Title - Sujet immeuble protection d'incendie	
Solicitation No. - N° de l'invitation ED001-202970/A	Amendment No. - N° modif. 006
Client Reference No. - N° de référence du client ED001-202970	Date 2020-04-20
GETS Reference No. - N° de référence de SEAG PW-\$PWC-033-4500	
File No. - N° de dossier PWC-9-42062 (033)	CCC No./N° CCC - FMS No./N° VME
Solicitation Closes - L'invitation prend fin at - à 02:00 PM on - le 2020-04-23	
F.O.B. - F.A.B. Plant-Usine: <input type="checkbox"/> Destination: <input checked="" type="checkbox"/> Other-Autre: <input type="checkbox"/>	
Address Enquiries to: - Adresser toutes questions à: Young (PWC), Leesa	Buyer Id - Id de l'acheteur pwc033
Telephone No. - N° de téléphone (506) 871-1716 ()	FAX No. - N° de FAX (506) 851-6759
Destination - of Goods, Services, and Construction: Destination - des biens, services et construction:

Modification No 006 à l'invitation à soumissionner

Titre: Immeuble de protection d'incendie et d'énergie d'urgence (incluant système)
(Parcs Canada Green Gables Phase 4)
Site Patrimonial Green Gables, Cavendish, l'Île du Prince Édouard

House Existing Fire Alarm Panel

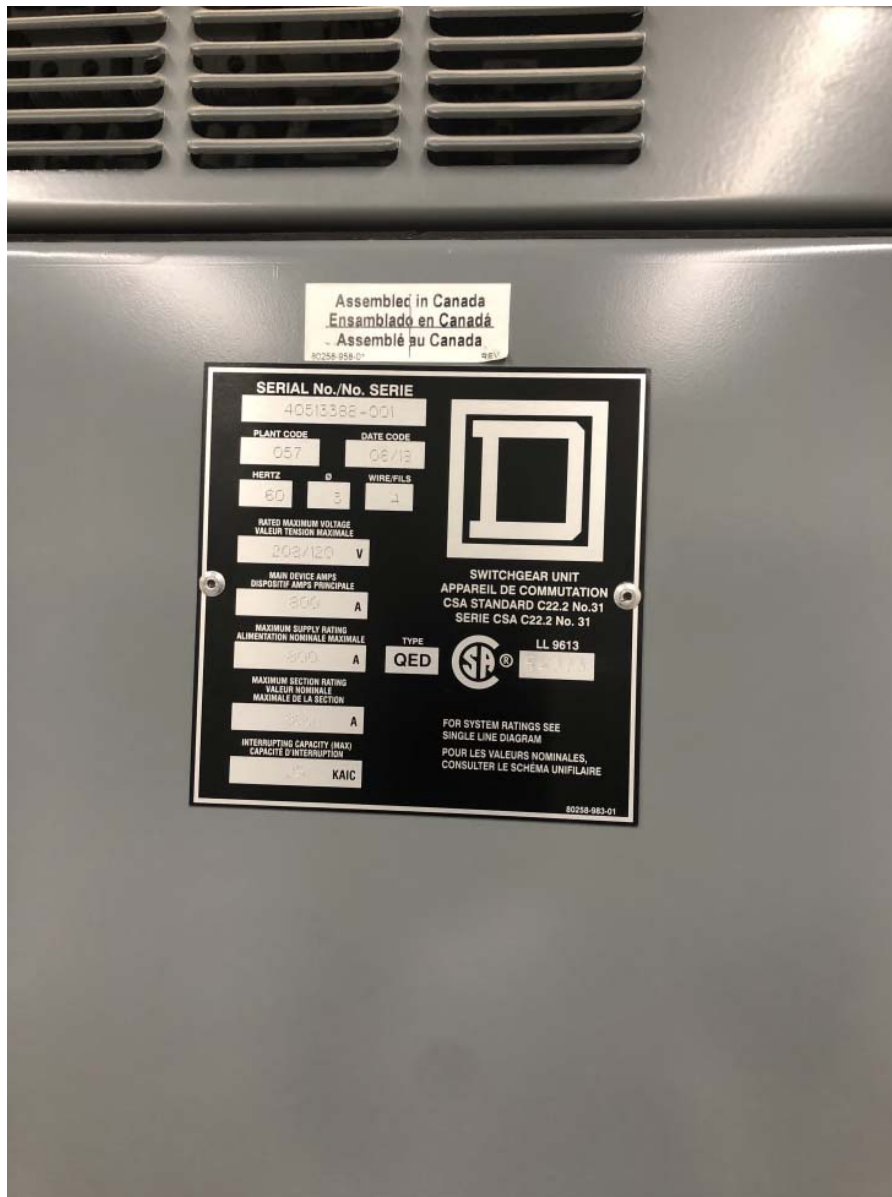
Q26: Need confirmation of the manufacturer and model of the existing fire alarm panel in order to supply the correct components for the new buildings.

R26: See attached photos Visitor Centre Existing Fire Alarm Panel and House Existing Fire Alarm Panel.
